**AVIS RELATIF À LA PROTECTION
CONTRE LES EVENTUELS EFFETS NOCIFS ET NUISANCES
PROVOQUÉS PAR LES RAYONNEMENTS NON IONISANTS
GÉNÉRÉS PAR DES ANTENNES ÉMETTRICES STATIONNAIRES**

Commune : RIXENSART - Exploitant : ORANGE

Référence exploitant : 240W1_6 / 30071W1_6 / 40071W1_6/40071W1_6

Rapport n° 1391 / 2024

Figure 2 : Vue en plan des installations d'antennes dans un rayon de 300 mètres autour de l'installation faisant l'objet de la demande d'avis

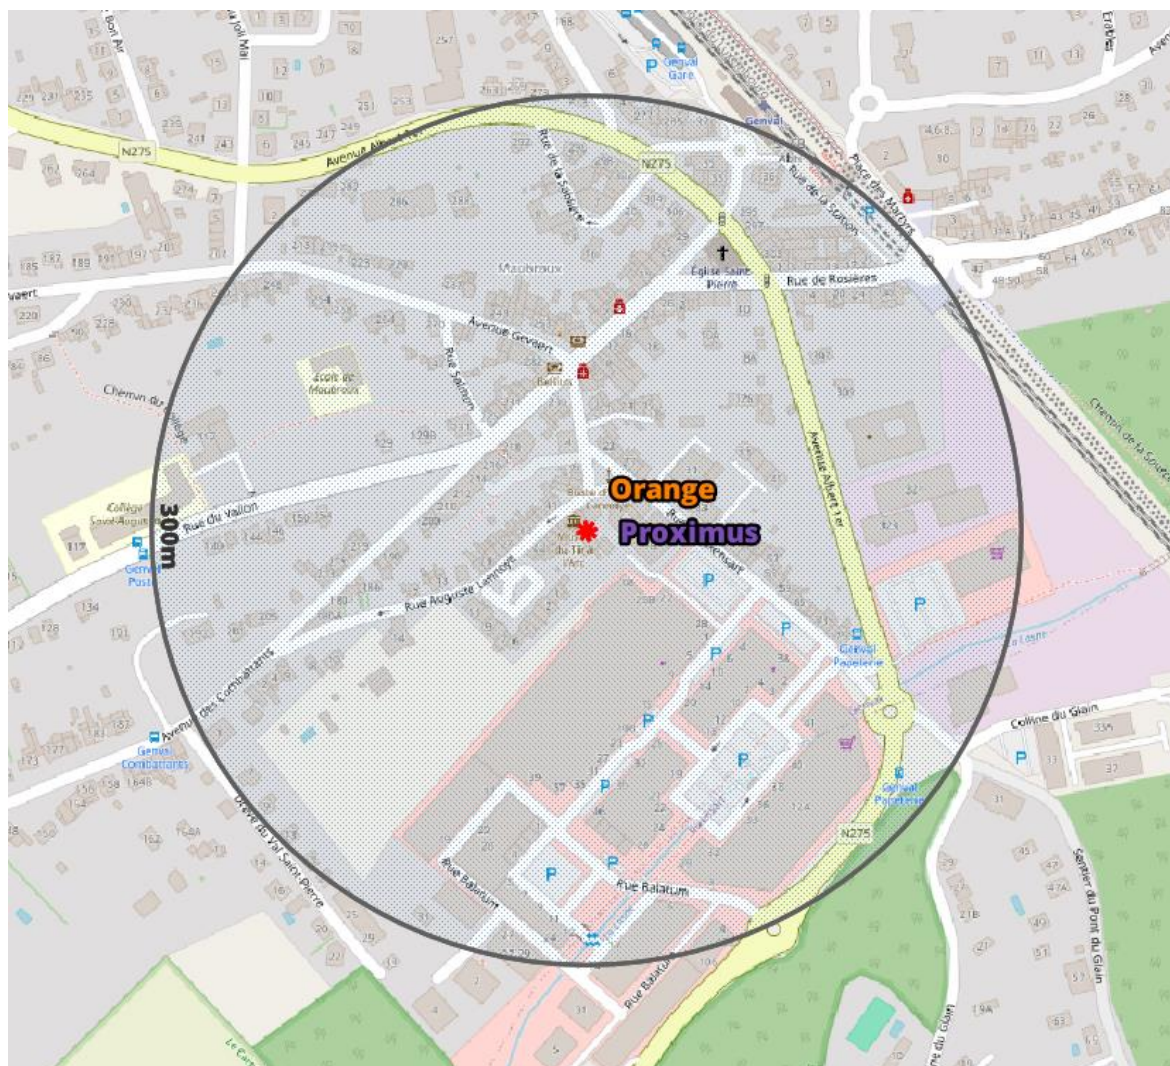
- il y a au plus 4 installations d'antennes émettrices stationnaires présentes dans la zone d'évaluation de 300 mètres de rayon représentée dans la figure 2, y inclus l'installation référencée dans le paragraphe 2 : la limite cumulative définie à l'article 4, §2 du décret est nécessairement respectée dans les lieux de séjour à l'intérieur de la zone d'évaluation de 300 mètres de rayon ;

- b) il y a exactement 5 installations d'antennes émettrices stationnaires présentes dans la zone d'évaluation de 300 mètres de rayon représentée dans la figure 2, y inclus l'installation référencée dans le paragraphe 2 et il existe, pour 3 ou 4 de ces installations, un avis attestant le respect de la limite abrogée de 3 V/m : la limite cumulative définie à l'article 4, §2 du décret est nécessairement respectée dans les lieux de séjour à l'intérieur de la zone d'évaluation de 300 mètres de rayon ;

- c) dans tous les autres cas, il a été vérifié que la limite cumulative définie à l'article 4, §2 du décret n'est pas dépassée dans les lieux de séjour sur base du nombre d'installations localisées dans la zone d'évaluation de 300 mètres de rayon représentée dans la figure 2, de leur localisation ainsi que des données inscrites dans la figure 1 et au paragraphe 4 du présent avis et dans les avis attestant le respect de la limite par installation ou de la limite abrogée de 3 V/m relatifs aux autres installations reprises dans la figure 2.

Compte tenu des considérations ci-dessus, il apparaît que l'intensité du rayonnement électromagnétique généré, dans les lieux de séjour situés dans un rayon de 300 mètres autour de l'installation référencée dans le paragraphe 2, par l'ensemble des antennes émettrices stationnaires de l'ensemble des exploitants du même site d'antennes émettrices stationnaires respecte la limite fixée à l'article 4, § 2 du décret.
